חוות דעת מומחה בית המשפט

ת.א. 3807/07

התובעת: סכס פהד חברה בע"מ

הנתבעת: עיריית קריית מוצקין

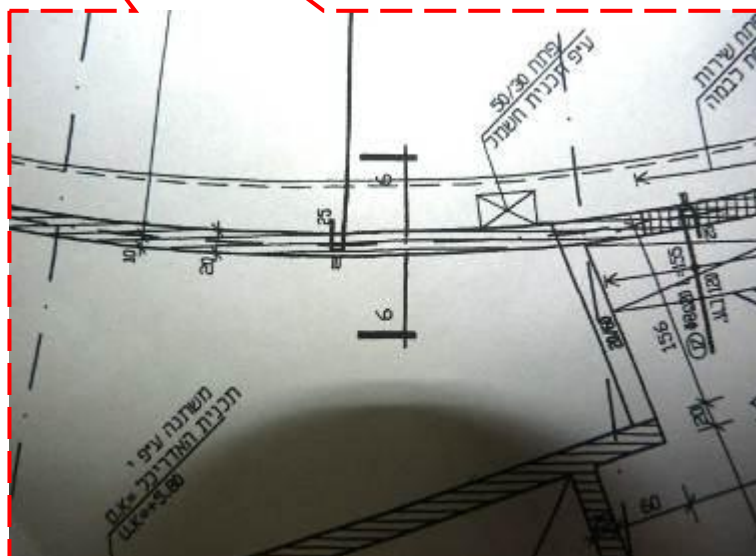
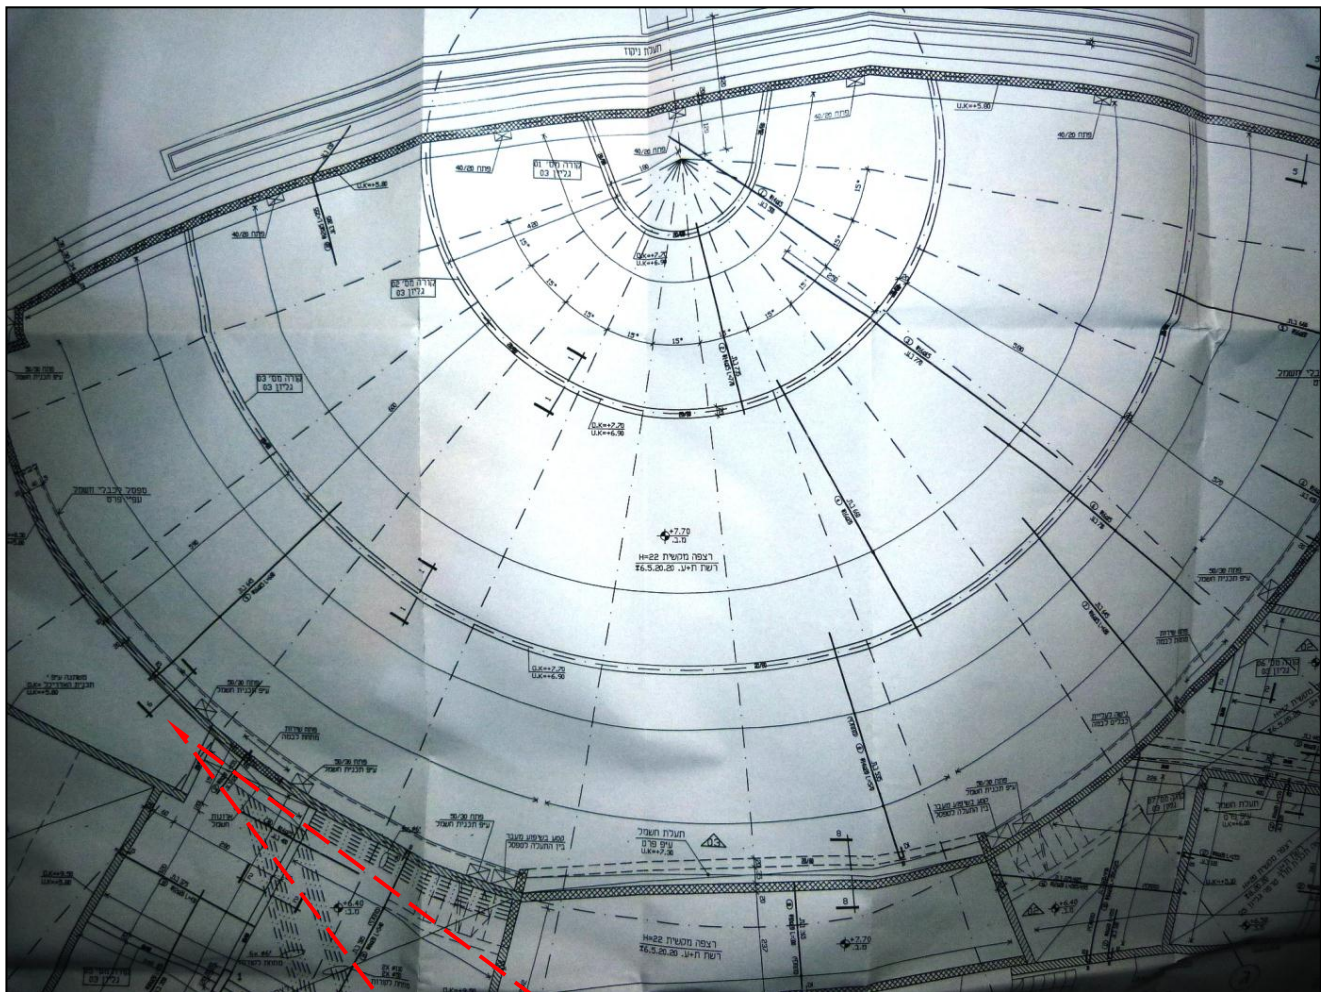
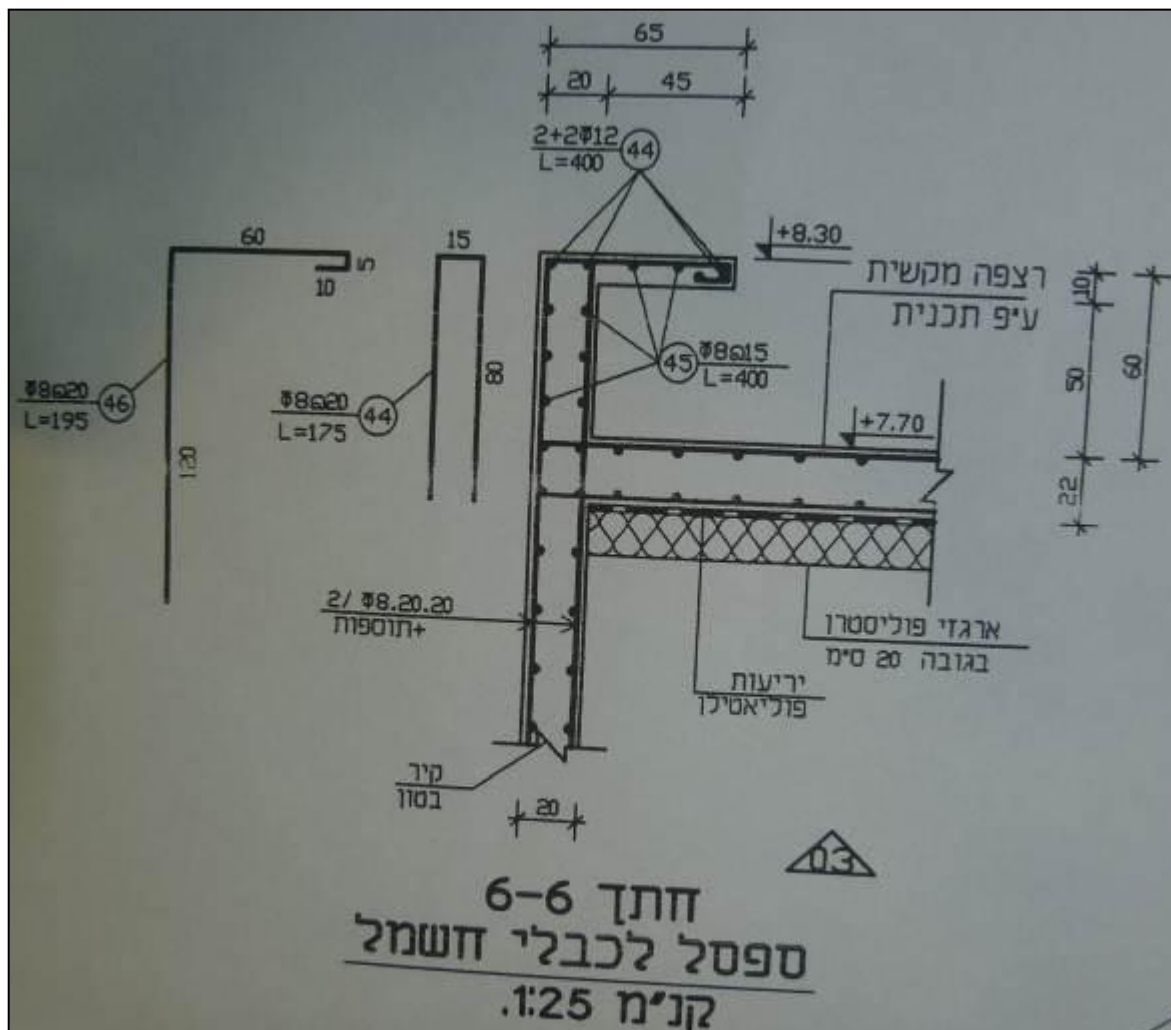
- 2.19.1. לכתב התביעה לא צורפו תוכניות.
- 2.19.2. התובע לא צירף חישוב כמויות המאמת טענתו.
- 2.19.3. בעת הישיבות שנערכו, הוסכם כי התוכניות שהוצגו ע"י המתכנן תואמות לתוכניות הביצוע על פיהן נבנתה הבמה לרבות הקירות והקורות.
- 2.19.4. על פי סעיף מספר 7 בחוזה, היה על התובעת (סכס בע"מ) ליידע את המזמין, מבעוד מועד, כי קיימת סטייה מהותית מהכמויות בחוזה.
- 2.19.5. מבחינה הנדסית קיין הבדל מהותי בין קורה לקיר- זיון הקיר כולל רשתות ואילו בקורה מניחים ברזל זיון עליון ותחתון עפ"י תכנון מפורט של קונסטרוקטור.
- 2.19.6. בתוכנית הקונסטרוקציה נרשם מפורשות כי בחתך 1-1 ובחתך 2-2 נדרש לצקת קורה (פירוט ברזל הזיון מופיע בגליון נפרד).

2.19.7. עפ"י החתכים 6-6 ו-3-3, תוכננו קירות הכוללים רשתות בלבד.

2.19.8. עפ"י מחירון דקל מפברואר 2000, מחיר קורת יסוד כ- 1,000 ש"מ/מ"ק ואילו

2.19.9. עפ"י חישוב כמויות שנעשה על סמך תוכניות שהוגשו לי, נוצקו:

- 7.55 מ"ק קורות (חתך 1-1).

- 5.44 מ"ק ספסלים (חתך 6-6).

- 16.90 מ"ק קירות (קטע מעגלי חיצוני).

2.19.10. סה"כ נפח האלמנטים המצוגלים היצוקים מתחת לבמה- 24.45 מ"ק ולא 68.19

2.19.11. למרות שנוצקו 7.55 מ"ק קורות, אושר לתובעת סכום כפול.

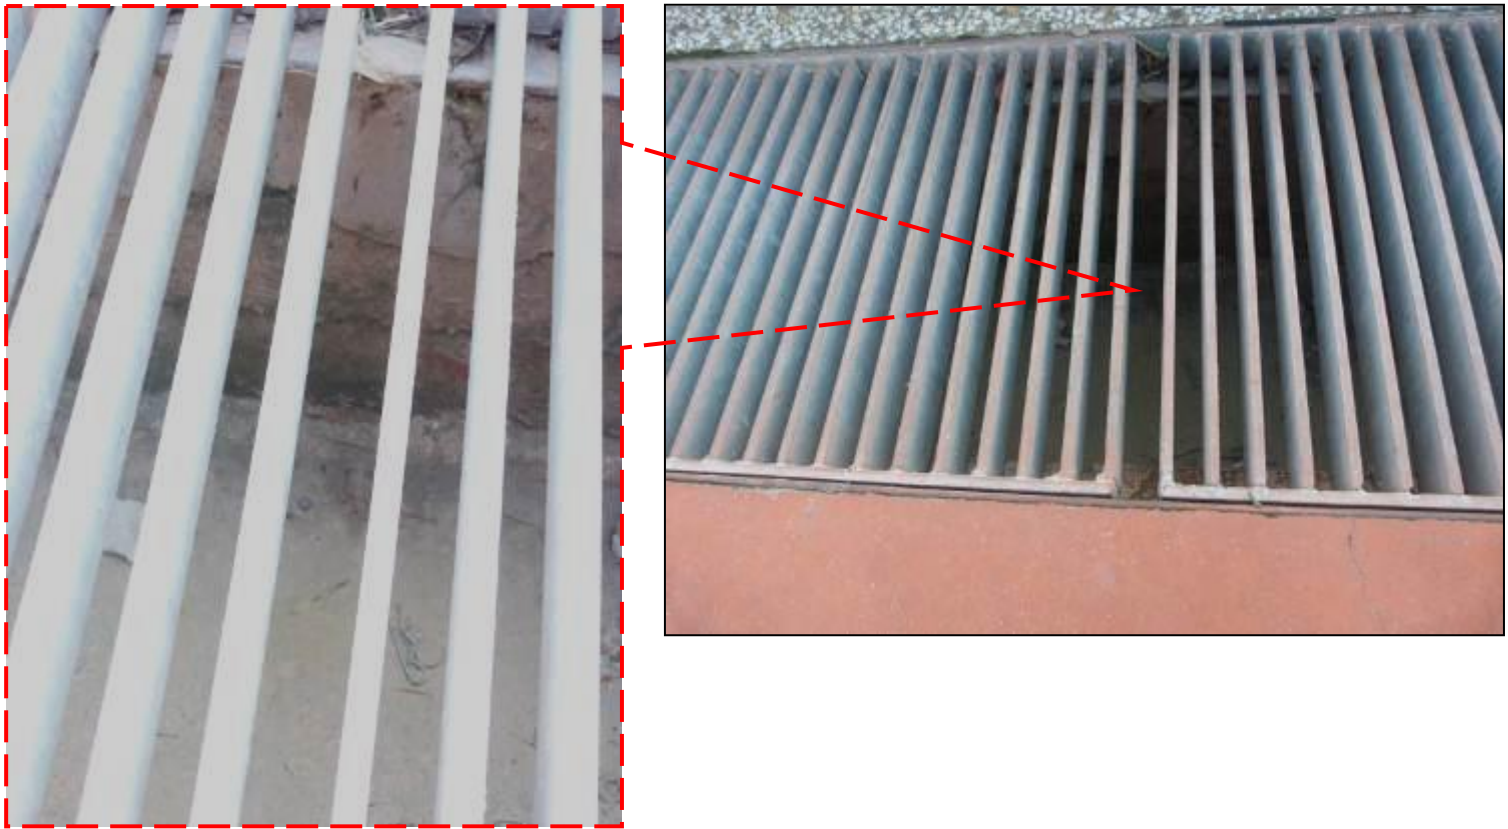
3.13.4. קיימות תעלות ניקוז בצמוד לבמה, אשר בוצעו בעת יציקת המשטח, בין המושבים לבמה.

3.13.5. עפ"י סימני הטפסנות, התעלות בוצעו בשלב יציקת הרצפה ולא נחתכו ונוצקו לאחר

3.13.6. מאושר לתשלום סך של 21,250 ₪ אשר אושר לתשלום ע"י המפקח כמפורט

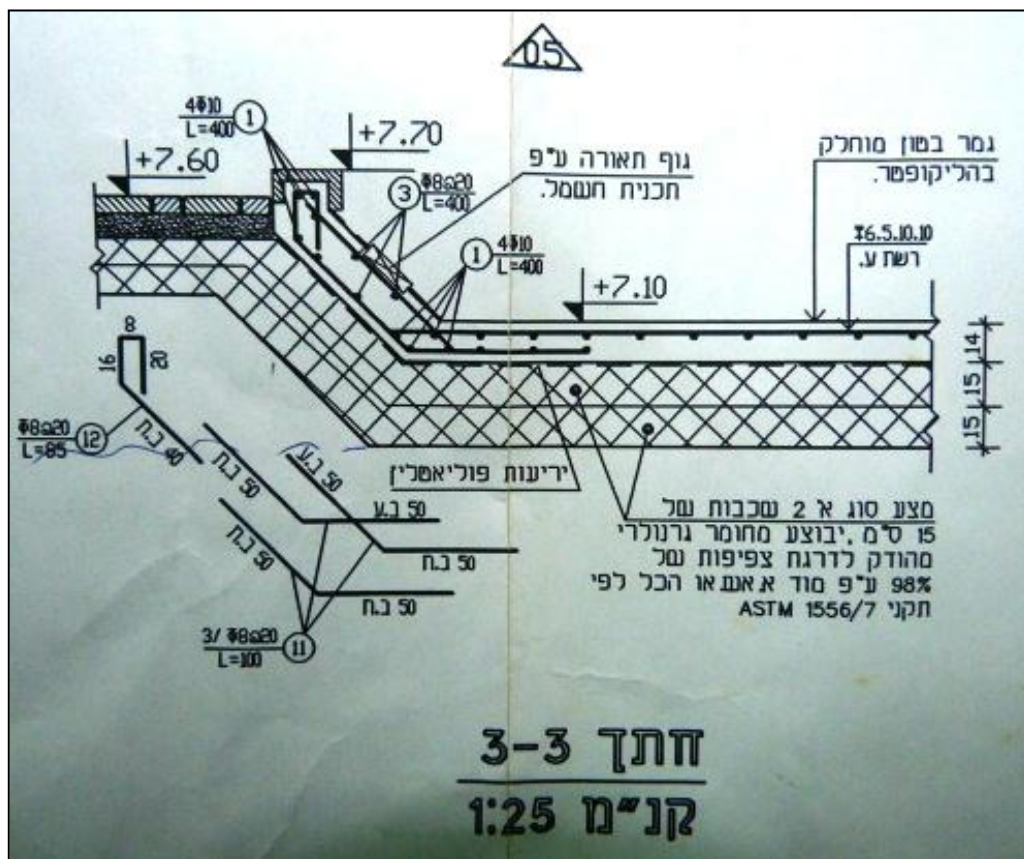
5.20.1 עפ"י חתך 3-3, רצפת הבריכה לרבות הקירות המשופעים אמורים להיות יצוקים על

גבי מצעים מהודקים ולא ע"י טפסנות.

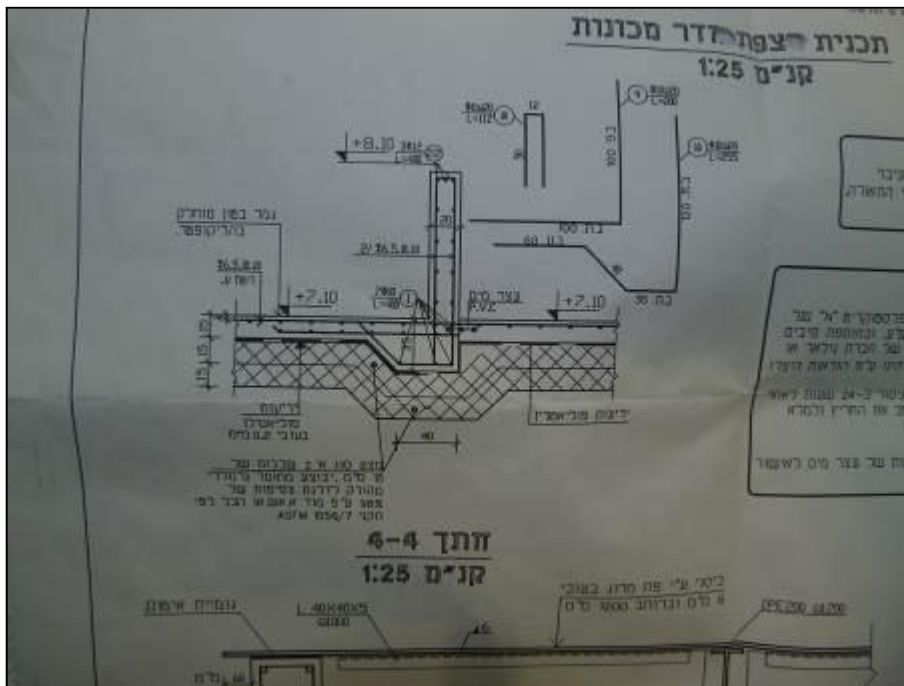
5.20.2. ביציקת הדפן המשופעת תוכנן ברזל זיון בקוטר 8Φ .

ברזל הזיון אינו מיועד ל"קונזולה" ולכן אסור היה לצקת את הדופן בצורה קונבנציונאלית, אשר לאחר פירוק הטפסנות היתה משאירה את הדופן ללא תמיכה ובסכנה קריסה.

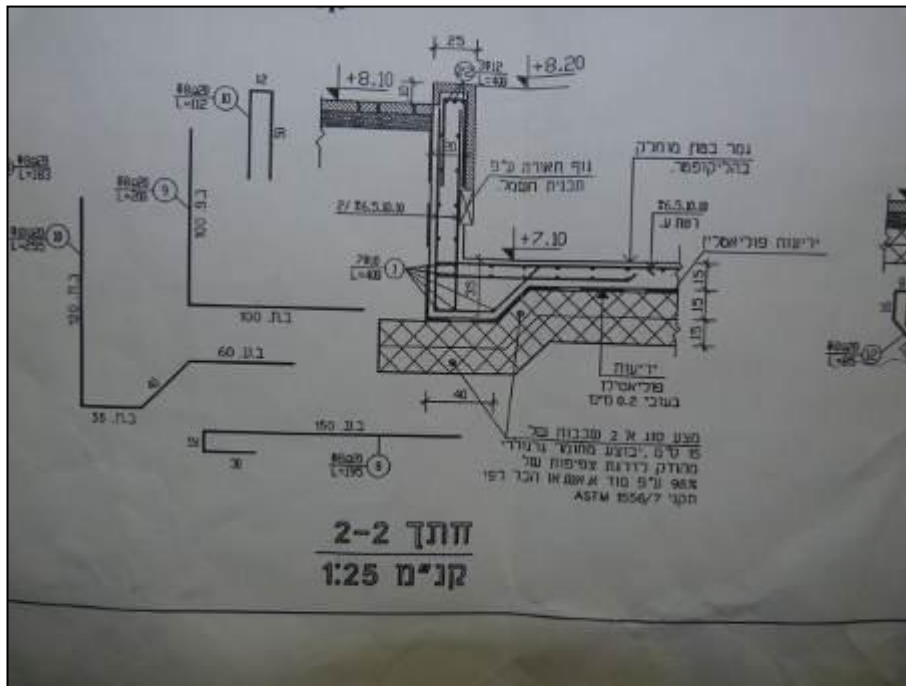
5.20.3. עפ"י חתך 4-4, תוכנן קיר מפריד בין האגם לבריכת הסינון.

סה"כ נפח הקיר המפריד בין הבריכות – 4.6 מ"ק ונפח היסוד לקיר שווה ל- 2.3 מ"ק
(כלול בבריכה).
